PROTOKOLL ZUR PREISGERICHTSSITZUNG AM 10.11.2022

Nichtoffener Realisierungswettbewerb vorgeschaltetem Auswahl- / Losverfahren

Neubau Grund- und Mittelschule in Windischeschenbach

030507 1003

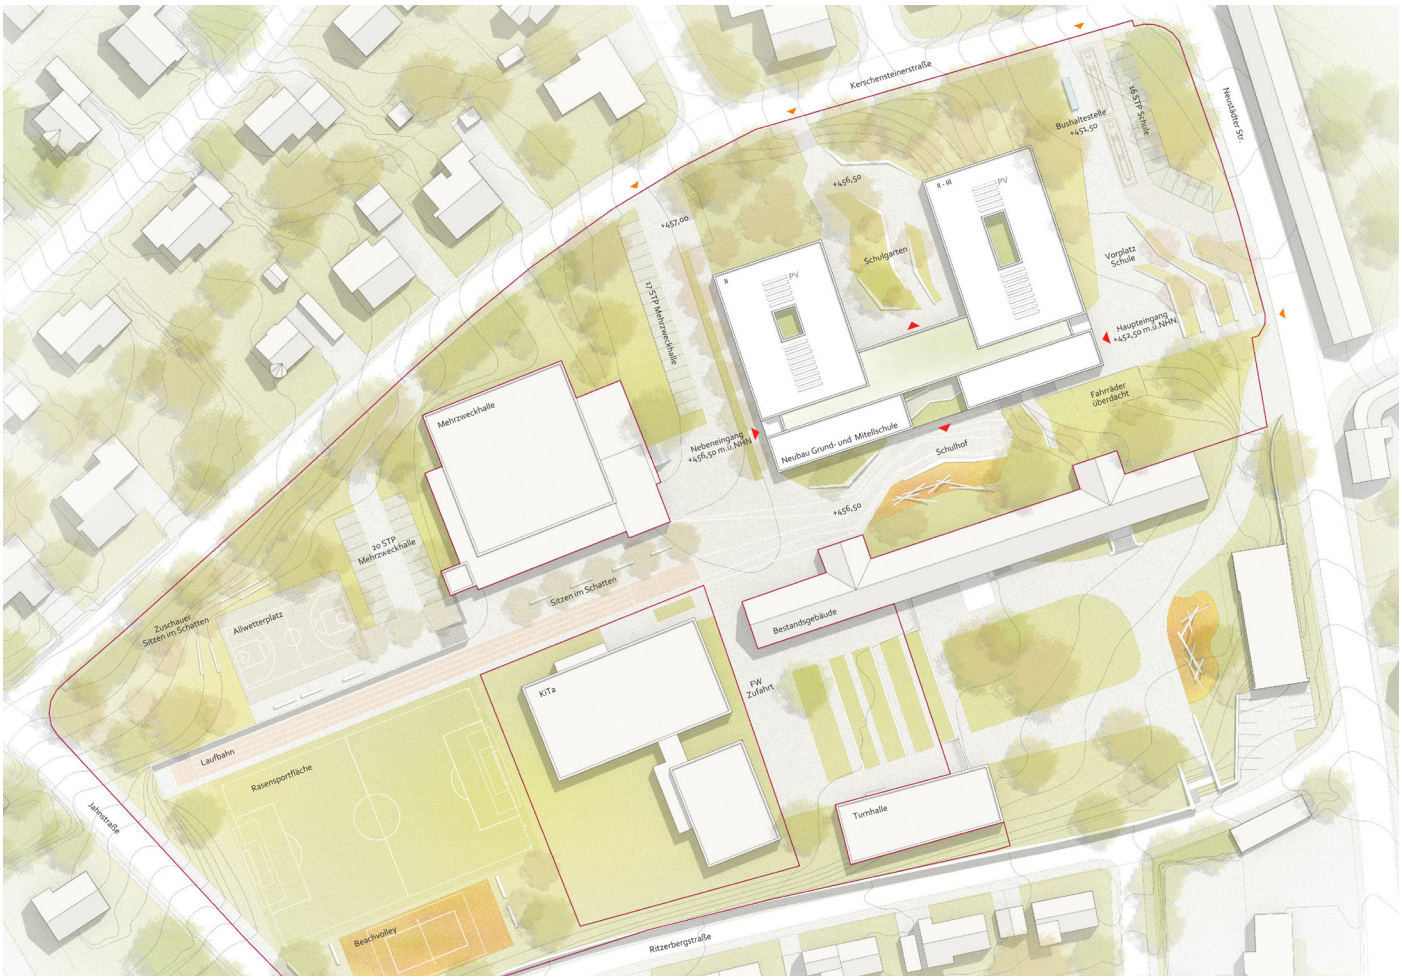
1003
Der Entwurf zeichnet sich durch eine klare Fassadengliederung aus. Der überwiegend zweigeschossige Baukörper fügt sich in die bauliche Umgebung gut ein.
Der Haupteingang zur Schule liegt an der Neustädter Straße und ist leicht auffindbar. Daneben bestehen Zugänge zur Aula und an der Seite zur Mehrzweckhalle. Verkehrsflächen sind von den Freibereichen deutlich getrennt und ermöglichen parallele Nutzungen.
Der Schulgarten ist mit der geplanten Fläche großzügig bemessen. Dagegen ist der Schul/Pausenhof durch die Nähe zum bestehenden Altbau deutlich eingeengt. Hier wäre zu prüfen, ob das gesamte Gebäude weiter nach Norden verlegt werden kann. Dies würde auch die natürliche

Belichtung an der Südseite verbessern. Die in mehrere Gruppen aufgeteilten Stellplätze sind gut zugeordnet und leicht auffindbar. Die Lage des Fahrradunterstandes ist an der Freitreppe unglücklich gewählt.
Die gewünschte Clusterbildung wird im Grund- und Mittelschulbereich sehr gut erfüllt und bietet in den Flur- und Mehrzweckbereichen eine angemessene Aufenthaltsqualität. Durch die kleinen Lichthöfe können diese innenliegenden Flächen zusätzlich belichtet werden.
Es wird ein zusätzlicher Nebenraum zum Informatikraum angeboten. Das Stuhllager liegt im Untergeschoss. Von dort ist es ein langer Weg zur Aula, auch wenn der Aufzug in der Nähe liegt. Der Lehrerbereich ist im Untergeschoss zusammengefasst und vom Haupteingang aus direkt erreichbar. Die zentrale Aula mit integriertem Speiseraum erweiterbar mit Musiksaal, Mehrzweckraum wird über die großzügige Treppe vom Haupteingang aus direkt erreicht. Von dort sind der Schul-/Pausenhof und der Schulgarten angeschlossen. Die räumliche Qualität der großen Halle wird kontrovers diskutiert. Die Treppenhäuser liegen jeweils am Ende der Aula und sind leicht auffindbar. Die Unterrichtsbereiche sind im Erdgeschoss direkt angebunden. Ein kurzer Weg zur Mehrzweckhalle/Turnhalle wird angeboten.

Der Entwurf liegt mit seinen Flächen und mit dem Rauminhalt im Durchschnitt. Der überwiegend zweigeschossige Baukörper hat keine aufwändigen Vor- und Rücksprünge. Es sind zwei Aufzüge vorgeschlagen. Für den Schulbetrieb ist ein Aufzug ausreichend. Die Materialwahl, im Wesentlichen Holz, Beton und Trockenbau ermöglicht eine wirtschaftliche Bauweise. Die Nassräume liegen übereinander. Daraus ergibt sich eine günstige Leitungsführung. Die vorgeschlagene Photovoltaikanlage liegt in der Mitte der Dachflächen und kann bei Bedarf erweitert werden

010319 1006

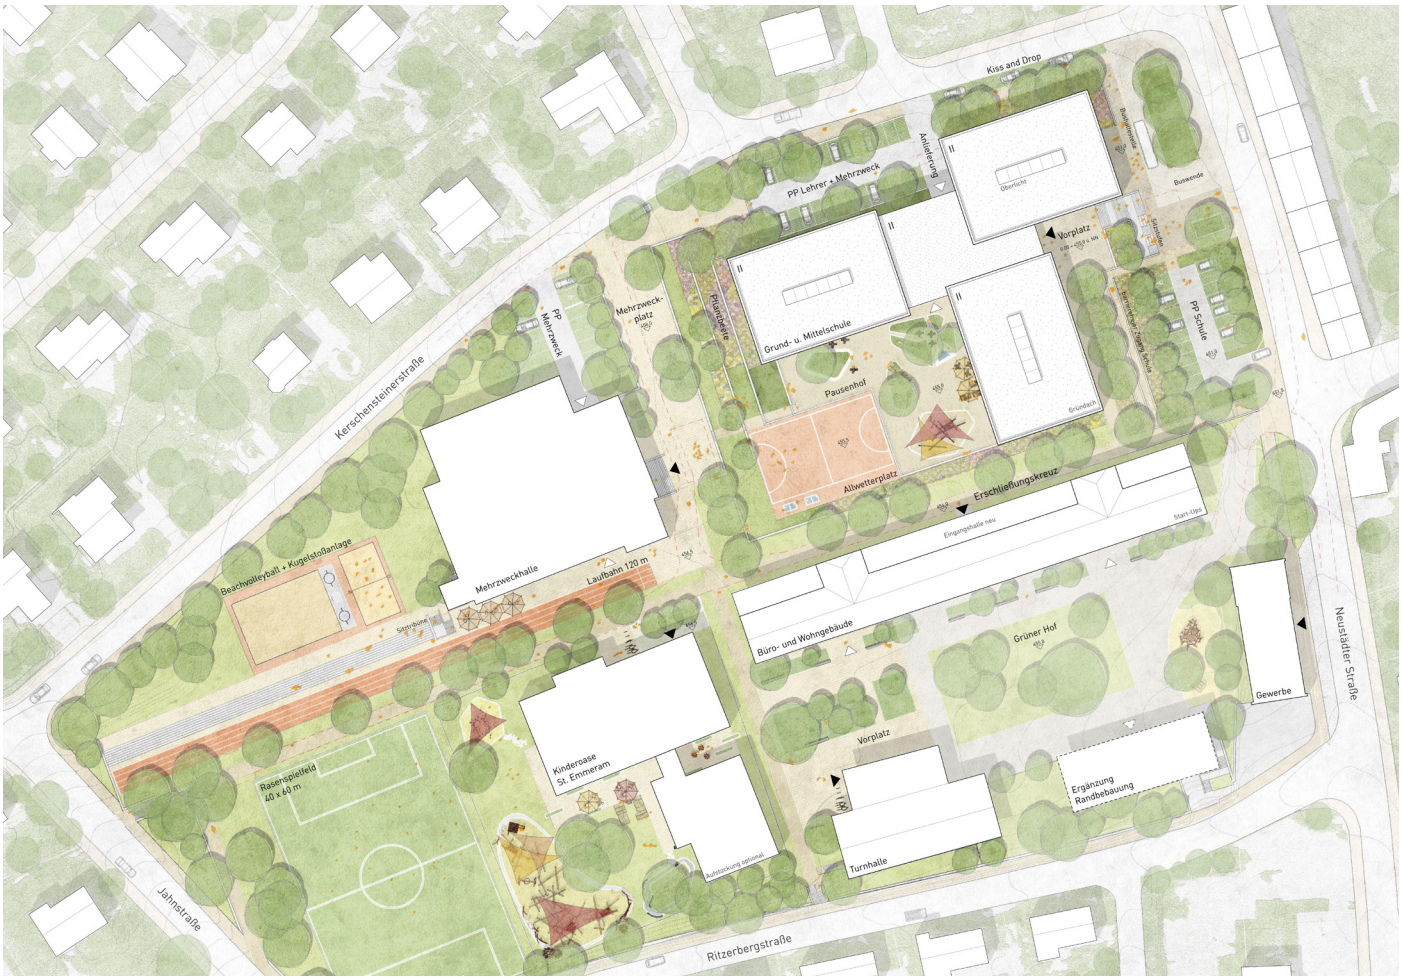
1006
Die architektonische Gestaltung mit der differenzierten Positionierung auf dem Grundstück wird positiv gesehen.
Das Potential der Topographie wird nicht umfänglich genutzt. Es wird eine große Plattform für den Eingangsbereich geschaffen. Dieser Höhenunterschied muss durch eine große monumental wirkende Treppe und eine lange Rampe für die Barrierefreiheit überwunden werden.
Durch die windmühlenförmige Bauform entstehen interessante Freiräume im Außenbereich. Nachteilig wirken sich die getrennten Parkierungsflächen im Osten und Norden diesbezüglich aus.
Über den Eingangsbereich gelangt man in die großzügige Aula mit Speisesaal, Mehrzweckraum und Musiksaal. Von dort eröffnet sich an der Südseite der geräumige Pausenhof. Die Zugangsmöglichkeit von allen Seiten sowie das kreuzförmige Fußwegenetz werden positiv gewertet. Über die zentrale Treppe im Schwerpunkt der Gesamtanlage gelangt man auf kurzem Wege zu den im Obergeschoss angeordneten Clustern der Grund- und Mittelschule. Der zweite Rettungsweg wird jeweils durch eine begrünte Loggia mit Fluchttreppe gelöst.

Die Ausformung der Unterrichtscluster im OG als eigenständige Nutzungsbereiche wird konsequent umgesetzt. Aufgrund der länglichen Gestaltung des Marktplatzes fehlt der Charakter der zentralen Mitte. Die Erweiterung des Marktplatzes mit dem grünen Klassenzimmer wird positiv bewertet. Im EG werden die Fachräume und die OGTS als Cluster ausgebildet, ebenso Verwaltung und Lehrerbereich in der Nähe zum Eingang. Der Hauswirtschaftsraum ist falsch situiert. Die Ausrichtung der Ganztagsbetreuung nach Norden zum Parkplatz wird kritisch gesehen.
Die Erfüllung des Raumprogramms und die Funktionalität ist gut umgesetzt. Die Aufteilung und Positionierung der Räume zueinander gewährleisten eine gute pädagogische Arbeit in

der Schule. Durch das klare Wegesystem ist eine klare Orientierung innerhalb der Schule gegeben.
Die Wirtschaftlichkeit der Arbeit liegt im mittleren Bereich. Mehrere nachhaltige Komponenten wurden vorgeschlagen. Besonders hervorzuheben ist die begrünte Fassade im Bereich des Fluchtbalkons. Die nachhaltigen Komponenten wie begrüntes Dach (Regenrückhalt), Solarmodule und Fassaden aus Holz werden positiv bewertet. Der „Low-Tech"-Ansatz in Bezug auf Lüftung alleine über Fensterflügel ist zu hinterfragen.

1005

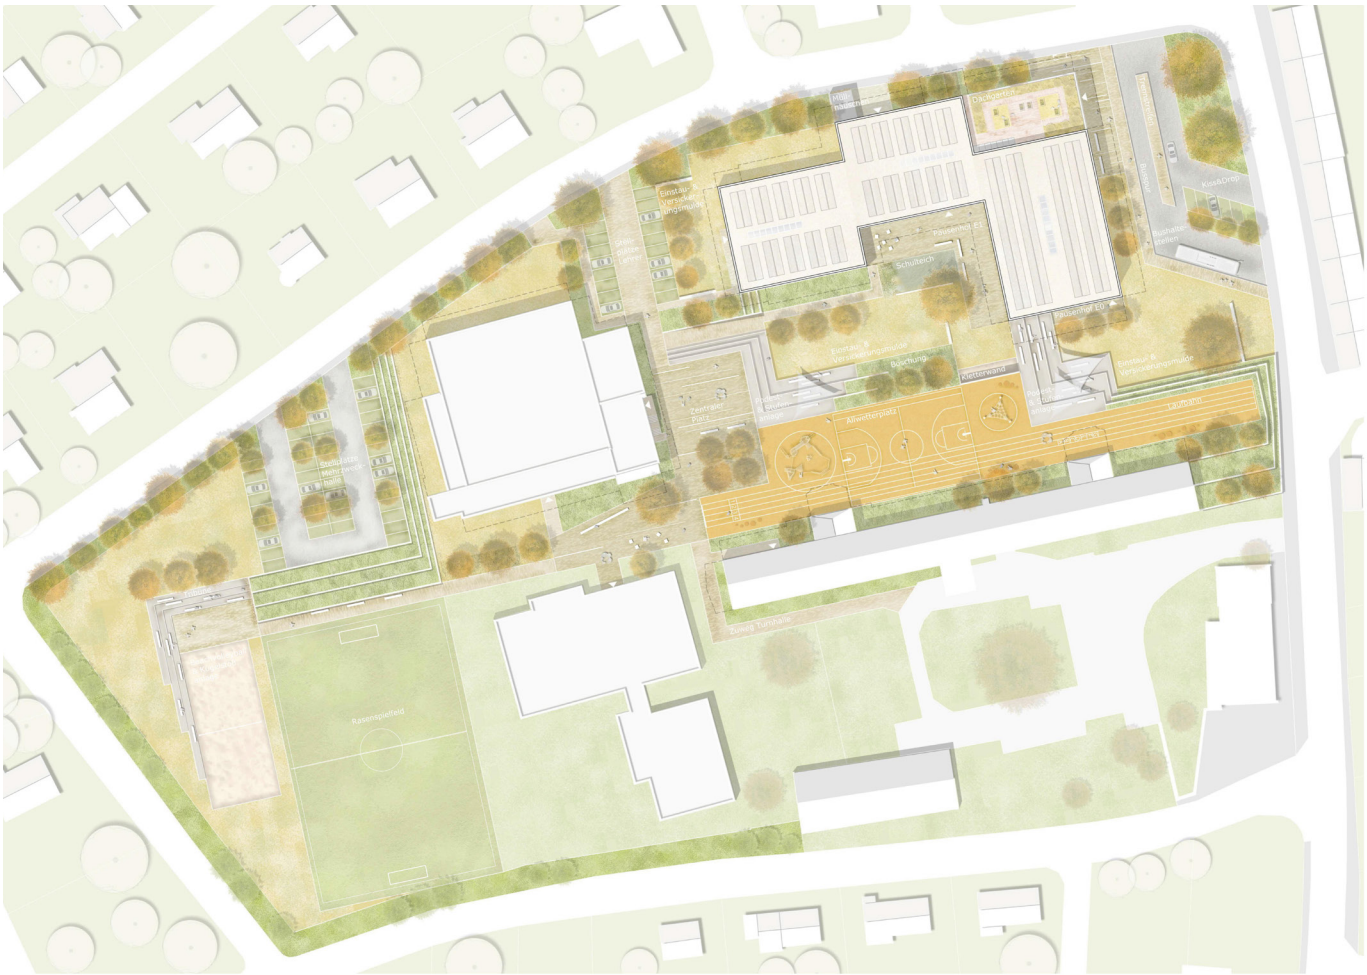
1005
Der Baukörper strahlt Ruhe und Selbstverständlichkeit aus. Ein konkreter Eingang ist durch Fassade und Bauform leider nicht auszumachen. Das nach Süden offene „L“ definiert eine Mitte, die trotz der Höhenunterschiede gut nutzbar sein könnte. Sie nimmt die Verbindung zum Vorplatz Mehrzweckhalle und Kindergarten auf. Die verschiedenen Höhenniveaus erschweren aber die Aufsicht in den Pausen. Die Anordnung des Pausenhofes zur Laufbahn/Allwetterplatz wird kritisch gesehen. Die Tribünen im Sportplatzbereich wirken überdimensioniert. Die Gestaltung der Fläche südlich der Bushaltestelle ist ungünstig gewählt.
Die Aufteilung auf drei Parkplätze ermöglicht kurze Wege zu den jeweiligen Einrichtungen. Bushaltestelle, Kiss&Drop sowie Lehrerparkplätze sind gut und platzsparend umgesetzt.
Ein Zugang ist barrierefrei möglich. Die Gestaltung der Übergänge von Innen- zu Außenbereichen wird positiv gesehen. In gemeinsamer Verteilerebene liegen folgerichtig

Fachräume und der Ganztags-Schulbereich. Von dort erfolgt die eindeutige Teilung in Grund- und Mittelschule in Ebene 3. Hier befinden sich ungestörte, gut belichtete Cluster. Die gewünschten Verbindungen von innen nach außen sind gut möglich. Jeder Cluster hat einen eigenen Zugang zu einem Bereich im Freien. Das gewünschte täglich praktizierte Tutorenprinzip würde zu einem Durchgangscluster führen und ist hier jedoch nur mühsam umsetzbar.
Toilettenanlagen sind störungsfrei angeordnet. Insgesamt sind funktionale Anforderungen gut durchdacht und umgesetzt. Die Orientierung im Gebäude fällt leicht.
Das ökologisch durchdachte Konzept ist gut umsetzbar. Ebenfalls positiv bewertet werden die Anstrengungen zur Entsiegelung der Freiflächen, sowie die Maßnahmen zum Regenrückhalt.
Bruttorauminhalt und Bruttogeschossfläche bleiben im Rahmen.

1002

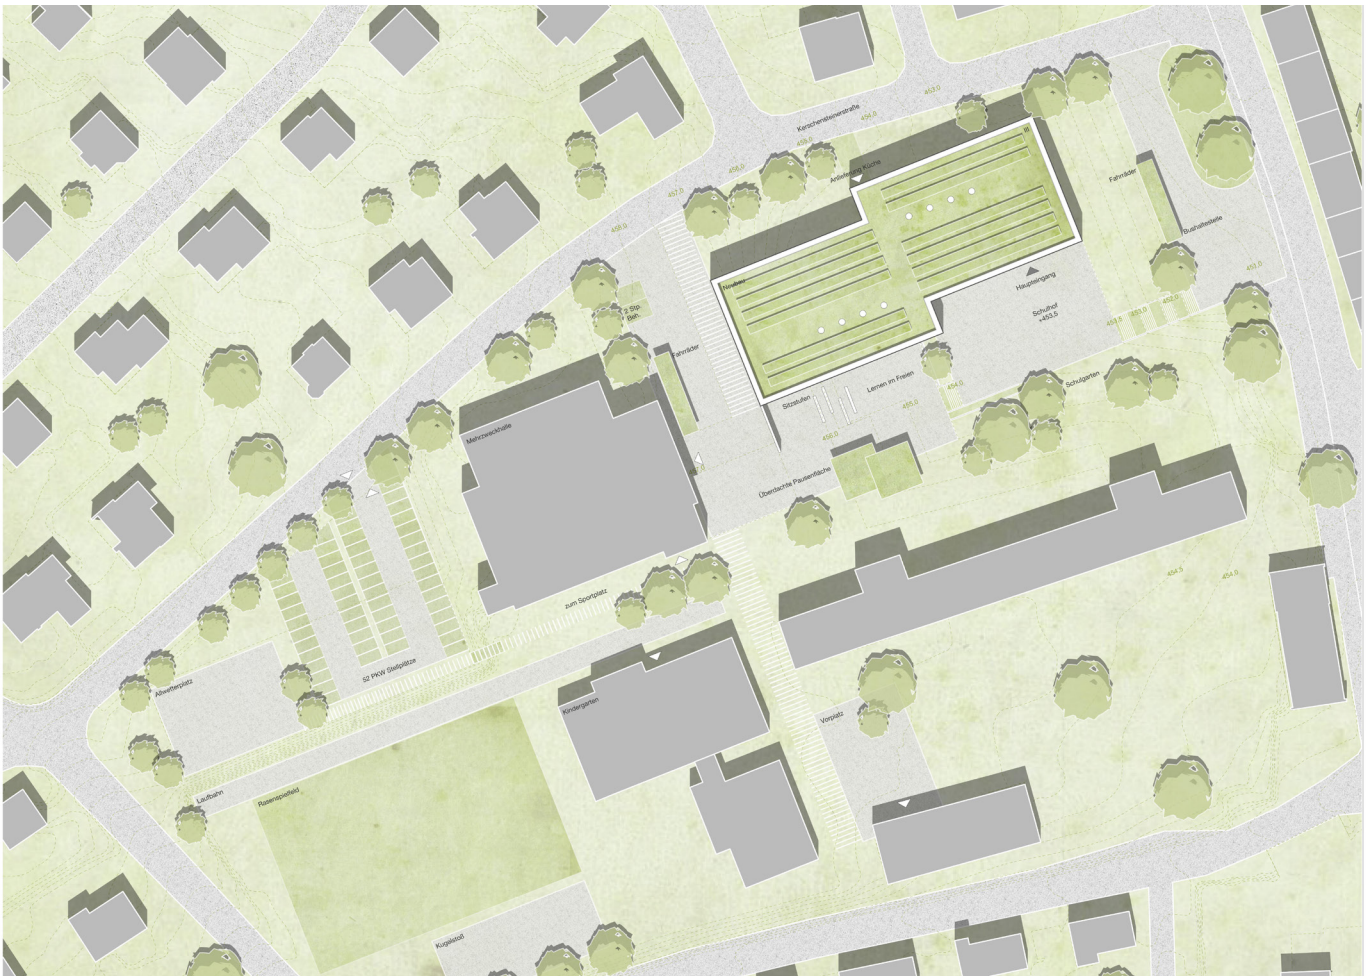
1002
Die grundsätzliche Setzung im Grundstück und die klare prägnante Form überzeugen. Kritisiert wird die Zugangssituation über den Schulhof im Süden und die damit fragwürdige Adressbildung. Die umlaufenden Fluchtbalkone erzeugen erhöhten baulichen Aufwand, wenn auch die Qualität der integrierten Freiluft-Außenbereiche anerkannt wird. Leider wird auch die Aula mit Tageslicht nur bedingt versorgt. Die

kompromisslose Prägnanz im Gesamtauftritt scheint für die Bauaufgabe nicht angemessen. Die Anordnung der Parkplätze westlich der Mehrzweckhalle erzeugt lange Wege. Die großen unstrukturierten, befestigten Flächen des Schulhofs ohne Bäume wirken abweisend.

1007

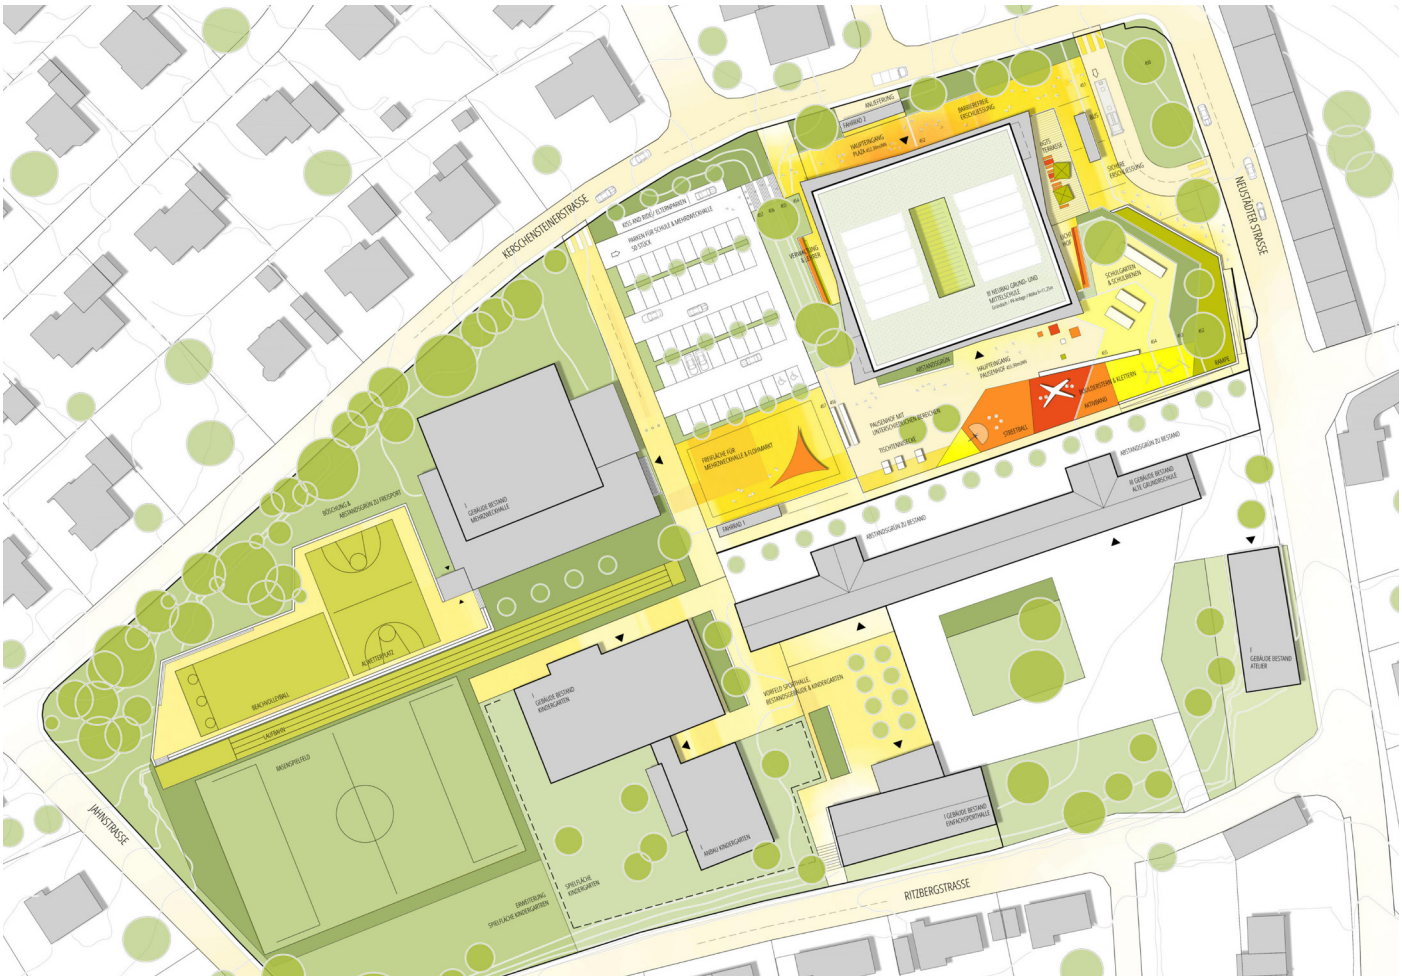
1007
Die etwas willkürliche Gebäudesetzung führt zu einem wenig attraktiven Zugang von Norden und einer sehr problematischen Aufteilung der Außenraumfunktionen, die durch den im Westen gesetzten Sammelparkplatz verstärkt wird. Die interne Orientierung ist trotz des spektakulären inneren Treppenhauses und der zugehörigen großflächigen Dachverglasung für die Nutzergruppe wenig selbsterklärend.
Das rigide Konzept beschränkt durch seine Konsequenz die Sichtbezüge aus den Gemeinschaftsbereichen in den Freiraum. Die angebotenen Lichthöfe überzeugen nicht.

1009

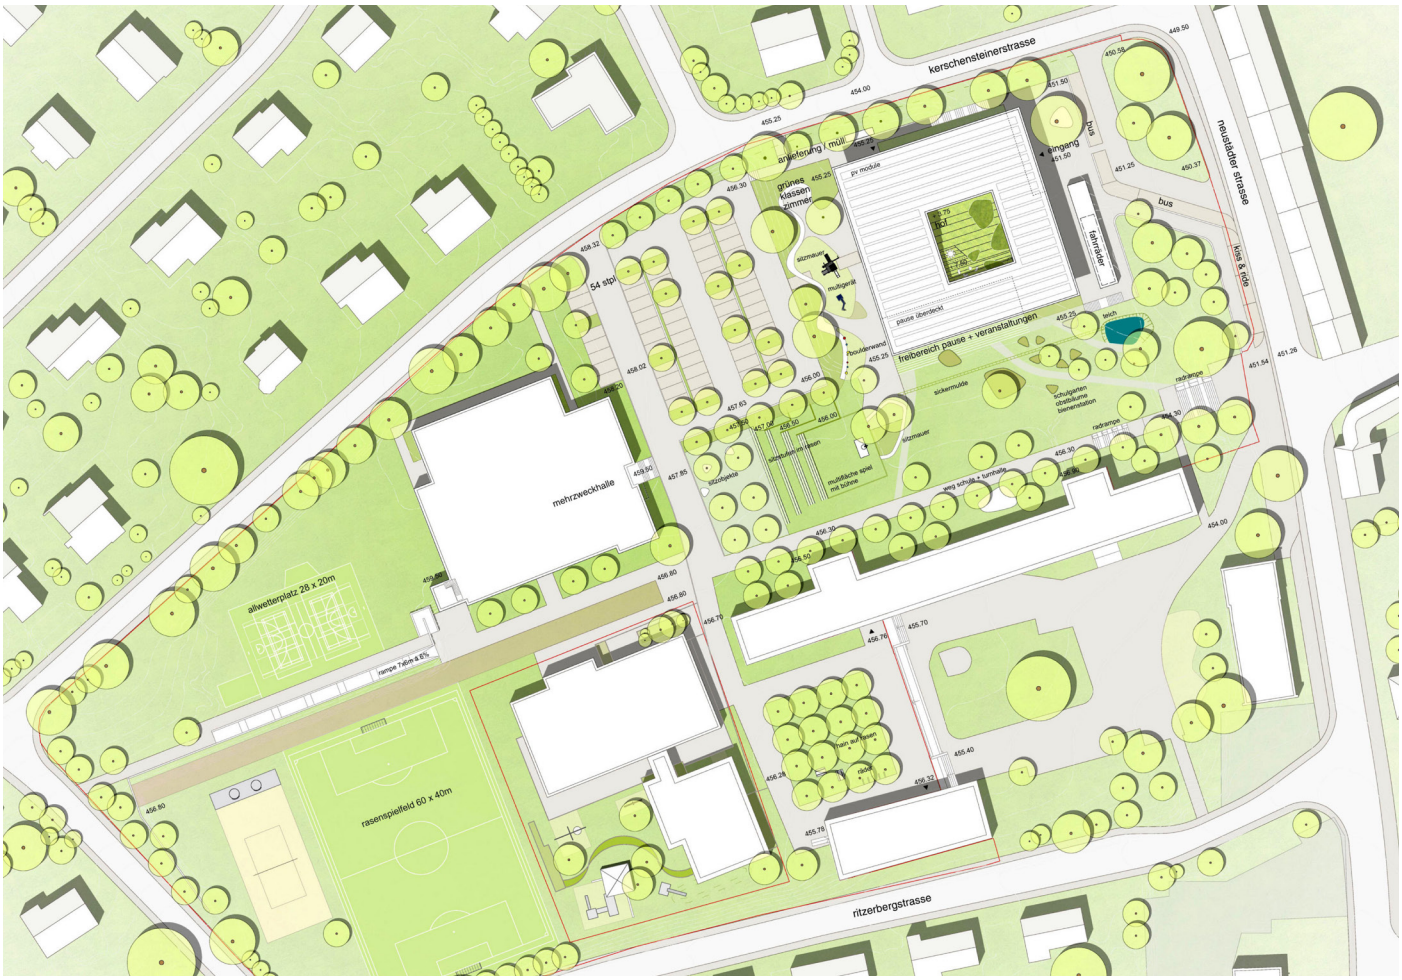
1009
Die zunächst sehr spannende Idee einer räumlich anspruchsvollen Inszenierung der inneren Erschließung findet jedoch keine adäquate Antwort auf die Anforderungen des pädagogischen Konzeptes. Tagesbelichtung und fehlende Flexibilität der Aula werden kritisiert.
Die Gemeinschaftsbereiche im 1. und 2.OG erscheinen deutlich zu knapp bemessen und unentschieden.

Der geringe Versiegelungsgrad durch die Schule wird positiv gewürdigt. Die Organisation der Außenbereiche auf der Westseite zwischen Gebäude und Parkplatz wird als problematisch erachtet. Die Lage des Fahrrad-unterstandes wirkt überprominent. Positiv wird die fußläufige Durchwegung in Ost-West-Richtung durch das Gebiet gesehen.
